高浜発電所3号炉及び4号炉
特定重大事故等対処施設の設置に伴う
原子炉施設保安規定変更認可申請について
(蓄電池<3系統目>、特重施設要員の有毒ガス防護)

関西電力株式会社

2020年7月21日

1. 保安規定変更認可申請の概要について

1. 所内常設直流電源設備〔蓄電池（3系統目）〕の概要

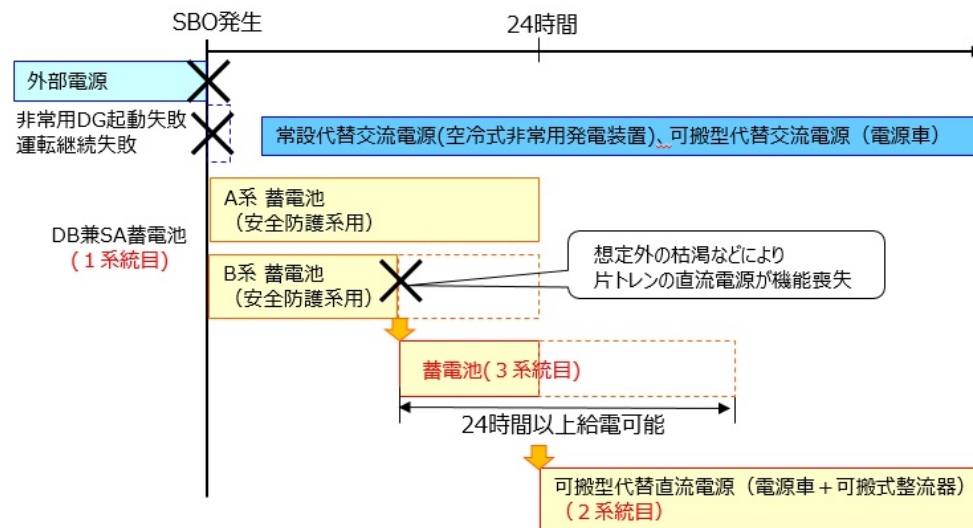
・更なる信頼性を向上するため、設計基準事故対処設備の電源が喪失（全交流動力電源喪失）した場合に、重大事故等の対応に必要な設備に直流電力を供給するため、特に高い信頼性を有する3系統目の所内常設直流電源設備として、蓄電池（3系統目）を設置。

- 蓄電池（安全防護系用）2系統のうち、1系統において、想定外の枯渇等による機能喪失があった場合に、給電開始する。
- 給電開始から24時間にわたり給電可能となる。

・直流負荷の切替え手順

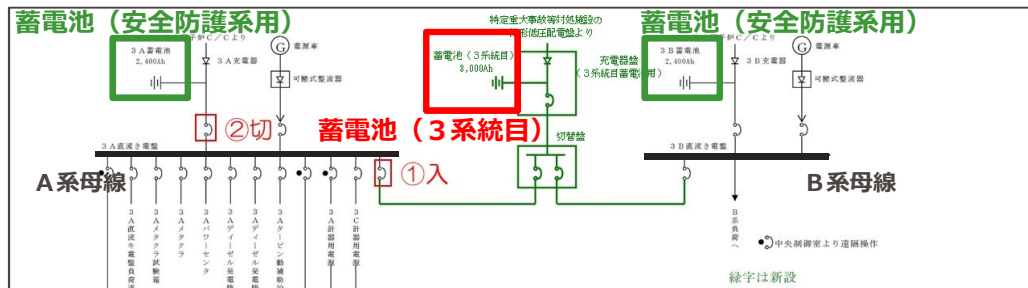
- 高浜3, 4号炉所内常設直流電源設備（3系統目）の設置許可・工事計画における運用方針と保安規定における手順等の記載の整合性について説明する。

設置許可・工事計画における運用方針と保安規定における手順等の記載は整合している。
